Relatório SEI-GDF n.º 8/2021 - RA-SAO/GAB/CPL

RELATÓRIO DAS ALTERAÇÕES REALIZADAS NO EDITAL DE TOMADA DE PREÇOS Nº 01/2021 - RA-XIV

Licitação: Tomada de Preços nº 01/2021 - RA-XIV

Objeto: Contratação de empresa para execução da obra de implantação da “Praça Vila Nova” localizada entre a Rua 10 e Rua 05 da Mata, Bairro Vila Nova, São Sebastião/DF, com área total de 669m² (seiscentos e sessenta e nove metros quadrados)

e. Alteração do item 04.04.102 – INSTALAÇÃO DE PEC'S E PLAYGROUND do Caderno de Especificações, Doc. SEI nº 66816055, com a inclusão de novos textos e imagem abaixo descritos:

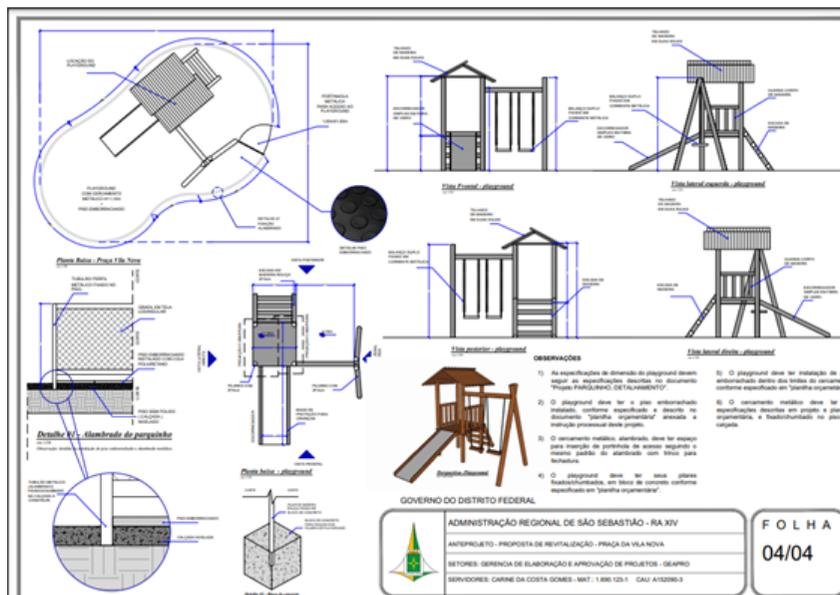
[...] "os itens específicos estão discriminados em projeto e planilha orçamentária".

"Escada de madeira parte do conjunto vertical feito em madeira roliça meia cana de 10 a 11 cm de diâmetro com madeira de sustentação, sendo diâmetro com 0,15m x 1,50 de comprimento fixado na torre;

Torre com telhado e piso de madeira, parte conjunto medindo 1,5x1,5 m com 1,2 de altura do solo ao piso com pilares de madeira roliça de 14 a 15 cm de diâmetro com vigas de madeira de 2 m fixadas com barra de parafuso roscado de 3/8 diâmetro com parafusos porcas e arruelas embutidas na madeira.

Guarda-corpo em madeira roliça de 10 a 11 cm diâmetro fixado de dentro a dentro pilares madeira da casinha, com telhado duas quedas de madeira roliça meia cana de 10 a 11 cm;

Balanço duplo em metal chapa 18 dobrada com haste de metal liso 5/16 em pintura eletrostática fixado em corrente de % zincada com roldanas com rolamentos;

Escorregador simples parte do conjunto feito com fibra de vidro medindo 2,70 de comprimento com 0,86 de largura de largura, acabamento em esmalte azul amarelo ou vermelho. Estrutura em tubos de 1" na chapa 14 em solda mig mag".
